- 1.5.2013 - HW 2.2 , SW 3.4

ZMĚNA : VSTUPY II. a III. Jsou součástí modulu

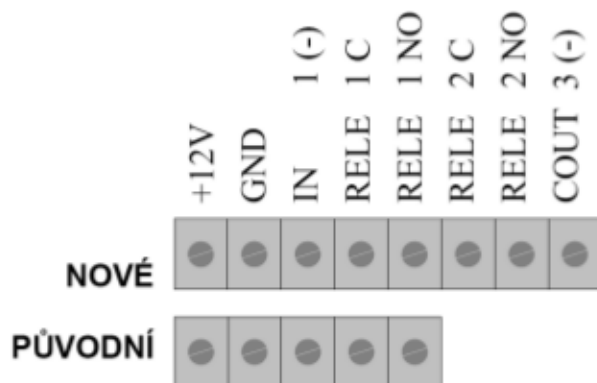
Do modulu bylo zakomponováno druhé relé a třetí, kolektorový výstup. Z modulu byl proto odstraněn konektor výstupů, nahradí jej konektor pro připojení periferií.

Tato změna nemá žádný vliv na nastavení, ani použití. Do modulu lze dokonce zasunout původní, 5 pinový konektor (nové jsou piny 6,7,8).

- svorkovnice má místo původních 5 svorek 8 svorek
- zrušen konektor externích relé (relé je integrováno)
- lepší krytí a izolace GSM modulu a plošného spoje
